*Ministero dell'Ambiente
e della Sicurezza Energetica*

OGGETTO:[ID: 9511] Valutazione preliminare ai sensi dell'art. 6, c. 9 del D. Lgs. 152/2006. Progetto di realizzazione di un'area logistica atta a supportare il transito di mezzi pesanti in direzione del porto di Genova dalla direttrice A12 (Genova- Roma): "Adeguamento area di parcheggio Campodonico (A12)"

Oggetto della richiesta di valutazione preliminare

Figura 3: Planimetria (in alto) e sezione (in basso) del progetto. Fonte "Planimetria e sezione di progetto" allegato alla Lista di controllo.

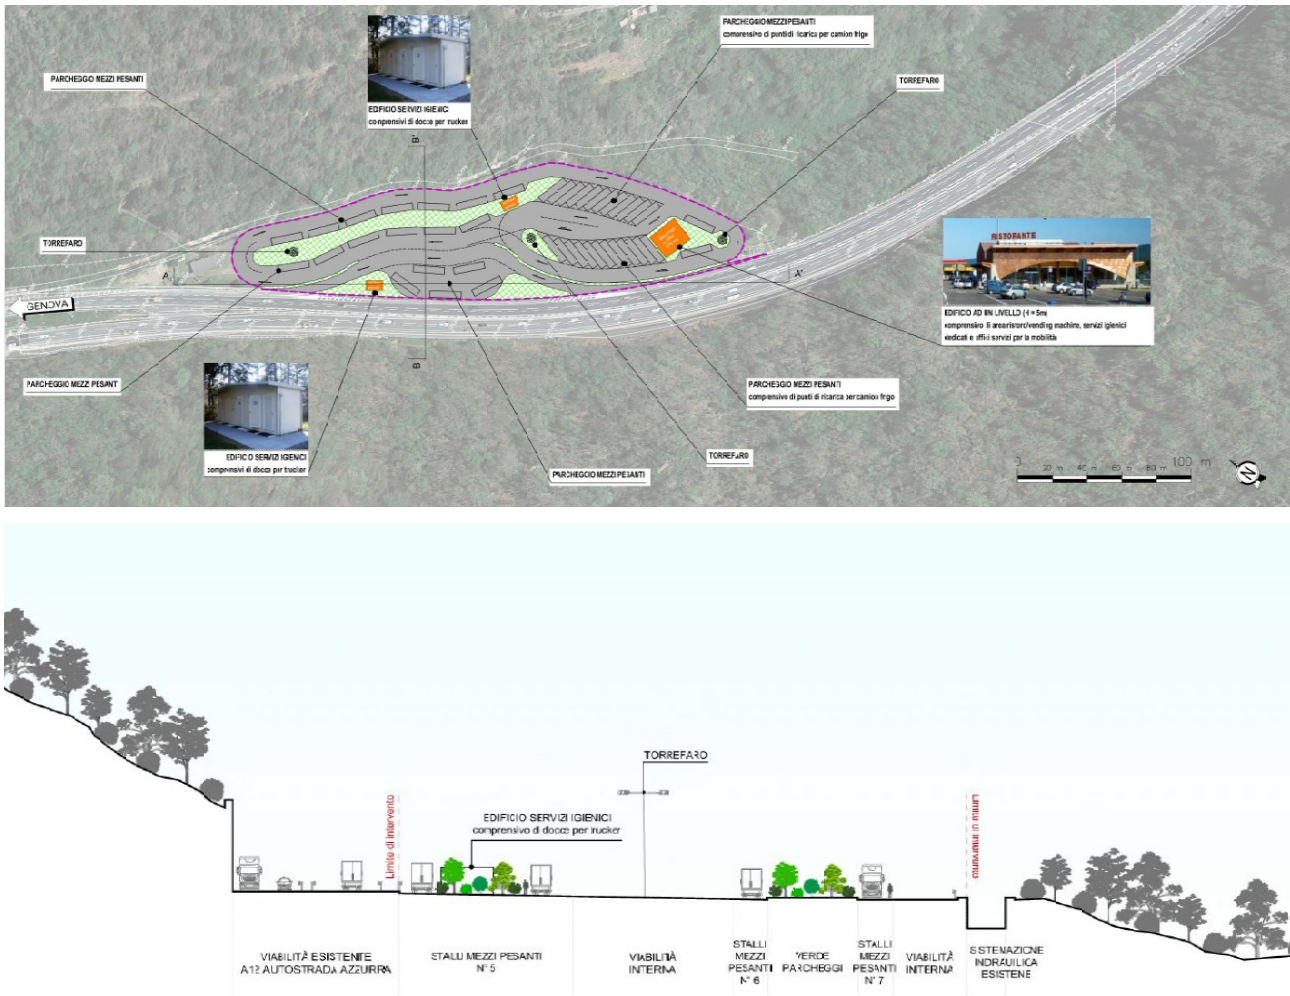
Il **progetto** prevede la realizzazione di un'area di parcheggio attrezzata per mezzi pesanti in ampliamento all'area di parcheggio esistente Campodonico, unica presente in A12 in direzione Genova. In particolare, sono previsti:

- 44 nuovi stalli di dimensioni pari a 18x4 m, per una capienza totale della nuova area di 110 stalli;
- edificio da adibire ad uffici di 137 mq;
- punto food & beverage 137 mq;
- area di rifornimento carburanti tradizionali;
- area vending machines;
- punti di ricarica per camion frigo;
- connessione con fibra ottica.

Con riferimento alla fase di **cantierizzazione**, nella Lista di controllo, la Società afferma che le lavorazioni previste impegneranno la stessa area oggetto dell'intervento, senza necessitare di cantierizzazioni esterne aggiuntive. Verranno sviluppate le attività tradizionali dell'ingegneria civile con scavi e riporti, opere per l'idraulica del piazzale, posa dei cavidotti per impianti di illuminazione

e colonnine EE, pavimentazioni e opere inserimento ambientale. Verranno inoltre realizzati i fabbricati relativi a uffici e servizi igienici, laddove previsti dal layout dell'area.
